製品
News

C瀬開-2026-01

ステンレス自立制御盤キャビネット SE
モデルチェンジ・機種追加による仕様変更詳細

① アイボルト部変更

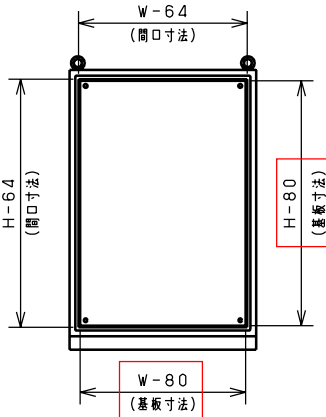
旧	新
アイボルト補強あり 	アイボルト補強なし・角座金

② 基台部変更

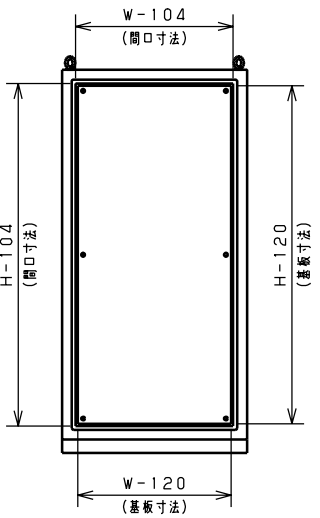
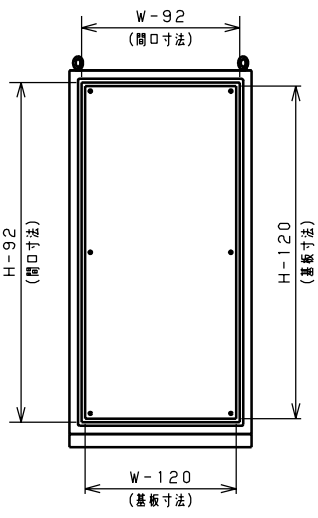
基台アンカー穴形状 底面図 	アンカー穴ピッチは新旧互換性あり 鉄製Eと同一仕様 前  基台交換 (旧ボデーに新基台の取り付け) は穴位置が異なるためできません。

③ パッキン形状を変更

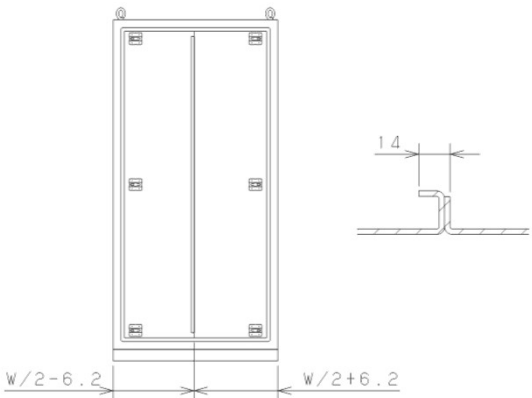
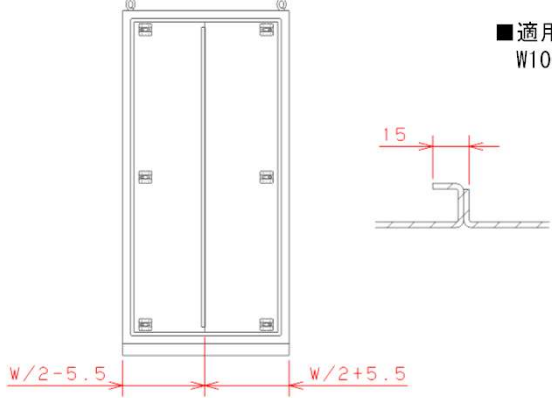
旧	新
	 防水・防塵性の信頼性向上のため

④ 製品高さ（H寸法）によって2種類の構造となっていたものを1つに統一

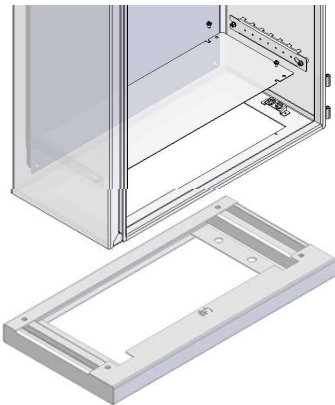
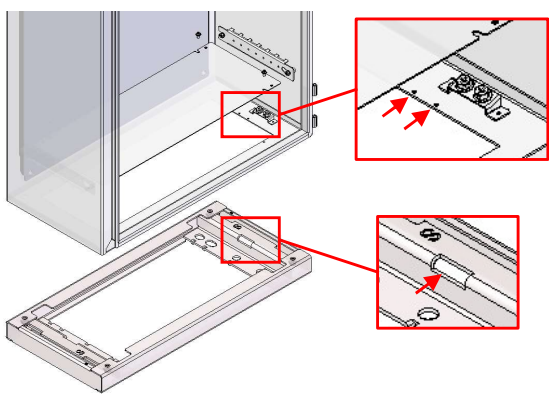
旧	新								
H1200以下とH1200超で異なるボデー水切り曲げ寸法と板厚 H1200以下  本体板厚 t1.5 H1200超  本体板厚 t2.0	全てのサイズで構造・板厚を統一  本体板厚 t2.0								
H1200以下とH1200超で異なるハンドル H1200以下  H-85S H1200超  H-87S ステンレス 防水平面ハンドル	H寸法に関わらず同一ハンドルに変更 全てのH寸法  H-87S								
ロッド棒付機種区分 <table border="1" style="width: 100%; border-collapse: collapse;"> <tr> <td style="width: 20%;">止め金のみ</td><td>SE35-78、-710、-712</td></tr> <tr> <td>ロッド棒付</td><td>上記以外の機種</td></tr> </table>	止め金のみ	SE35-78、-710、-712	ロッド棒付	上記以外の機種	<table border="1" style="width: 100%; border-collapse: collapse;"> <tr> <td style="width: 20%;">止め金のみ</td><td>SE35-78、-710</td></tr> <tr> <td>ロッド棒付</td><td>上記以外の機種（SE35-712はロッド棒付に変更）</td></tr> </table> 止め金およびロッド棒の形状が変更となり、新旧互換性はありません。	止め金のみ	SE35-78、-710	ロッド棒付	上記以外の機種（SE35-712はロッド棒付に変更）
止め金のみ	SE35-78、-710、-712								
ロッド棒付	上記以外の機種								
止め金のみ	SE35-78、-710								
ロッド棒付	上記以外の機種（SE35-712はロッド棒付に変更）								
ボデー間口寸法と基板寸法 H1200以下  H1200超 	全てのH寸法  構造の共通化によって H1200以下機種の基板寸法が縮小となります。

⑥ 背面合わせ部の曲げ寸法を変更

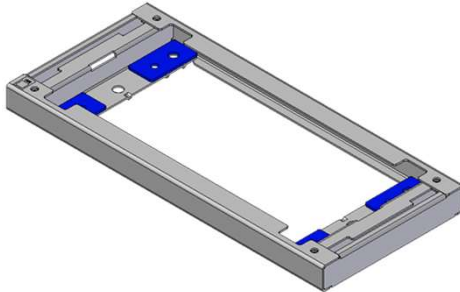
旧	新
 W/2-6.2 1.4	 W/2-5.5 1.5 ■適用機種 W1000以上 背面穴加工範囲、鉄製基板穴加工範囲は変更ありません。
